DENOMINACIÓN	FERROCARRILS DE LA GENERALITAT VALENCIANA	
	OBRAS DE CONTRUCCIÓN DEL PROYECTO DE DESARROLLO DEL PLAN GLOBAL DE MEJORA DE LAS CONDICIONES DE SEGURIDAD Y DE ACCESIBILIDAD DE LOS PASOS A NIVEL Y LOS PASOS ENTRE ANDENES DE LA RED DE FGV EN VALENCIA. LOTE 3	
	LOCALIZACIÓN	TÉRMINOS MUNICIPALES DE L'ELIANA, CARLET, FOIOS, PATERNA, PICASSENT, ALBERIC, MONCADA, ALCÚDIA, ALGINET Y MASSAMAGRELL
CONTRATISTA DE LAS OBRAS	Nº EXPEDIENTE	21/033
	CONTRATISTA OBRAS UTE MEJORA PASOS LOTE 2 Y 3	
DIRECCIÓN DE OBRA	EXPEDIENTE D.O.	22/020 – CONTRATO PARA LA DIRECCIÓN DE OBRAS DE CONSTRUCCIÓN DEL PROYECTO DE DESARROLLO DEL PLAN GLOBAL DE MEJORA DE LAS CONDICIONES DE SEGURIDAD Y DE ACCESIBILIDAD DE LOS PASOS A NIVEL Y LOS PASOS ENTRE ANDENES DE LA RED DE FGV EN VALENCIA. LOTES 2 Y 3. LOTE 3
	Empresa DO ARDANUY INGENIERÍA, S.A.

2 DESCRIPCIÓN DE LA MODIFICACIÓN Nº1

5 PROPUESTA DE MODIFICACIÓN Nº1

Cartelón de aviso al peatón en los pasos entre andenes

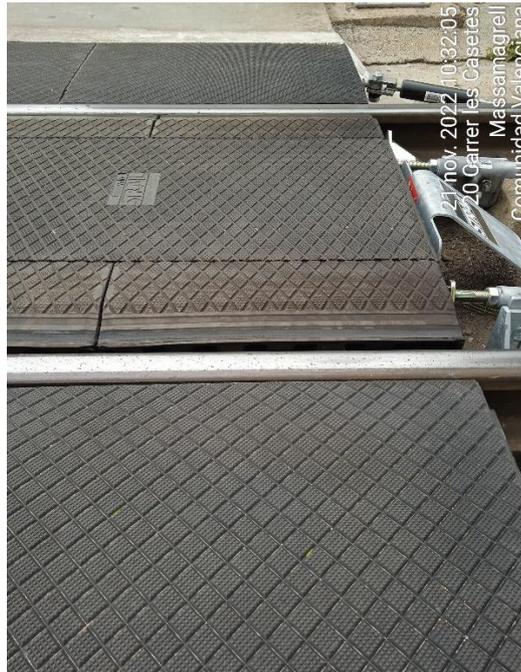
- En los cruces entre andenes, el proyecto original no preveía cartelones de aviso al peatón. Deben disponerse de este tipo de cartelones en todos los cruces entre andenes como se muestra en la siguiente imagen.
